### 角窓貫通形低圧変流器用ブスバー直取付金具の仕様（ねじ長さ）変更のお知らせ

扱	A	日付	平成20年9月	件名	角窓貫通形低圧変流器用 ブスバー直取付金具の仕様 (ねじ長さ) 変更のお知らせ
整理番号	山-867	三菱電機(株)福山製作所

### ブスバー1本取付

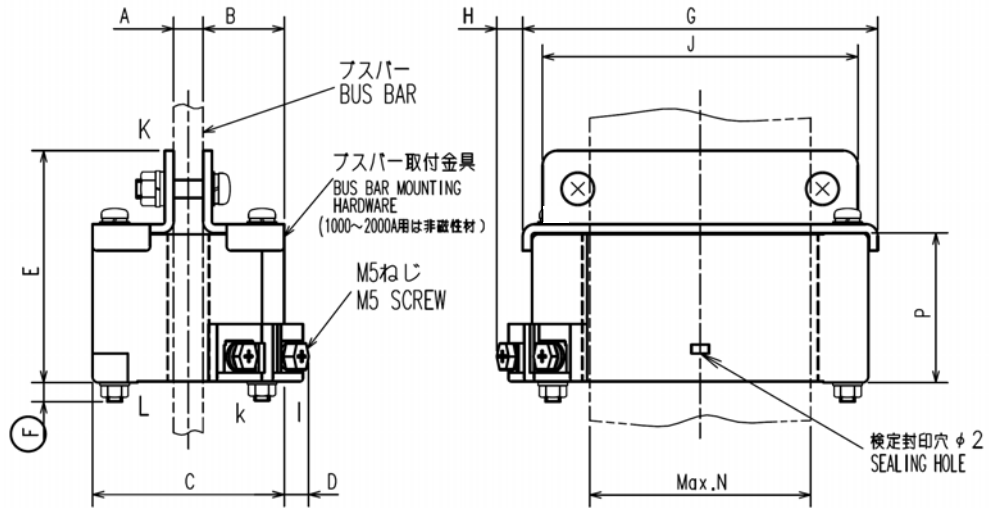
ブスバー直取付金具のCT固定用ねじ長さを変更します。

形名	定格一次電流 (A)	A	B	C	D	E	(F)	G	H	J	N	P
CW-15LM CW-15LMS	200・250・300	5~10	33.5	75	7.5	74	10 (6.5)	110	8.5	90	50	46
CW-40LM CW-15LM CW-15LMS	300・400・500 400・500・600・750 400・500	5~10	26.5	61	9.5	73.5	9 (7)	90.5	9.5	81	50	46
CW-40LM CW-15LMS	600・750・800	5~10	27.5	65	9	79	9 (6.5)	121	9	107	75	51
CW-40LM CW-15LMS	1000・1200・1500・2000	6~12	43.5	97	5.5	80.5	10 (7)	139	10	129	100	51

※ ( ) は変更前の寸法を示す。

### ブスバー2本取付

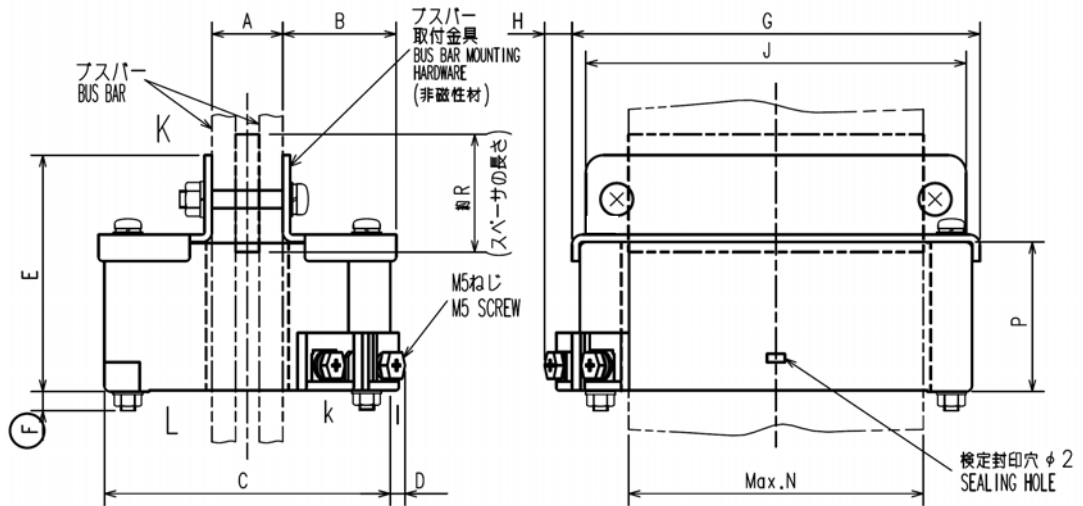
形名	定格一次電流 (A)	A	B	C	D	E	(F)	G	H	J	N	P	R
CW-40LM CW-15LMS	1000・1200・1500・2000	15~24	39	97	5.5	80.5	10 (7)	139	10	129	100	51	40
CW-40LM CW-15LMS	2500・3000	15~45	72	162	4	102	10 (9)	223	11	210	150	68	60

※ ( ) は変更前の寸法を示す。
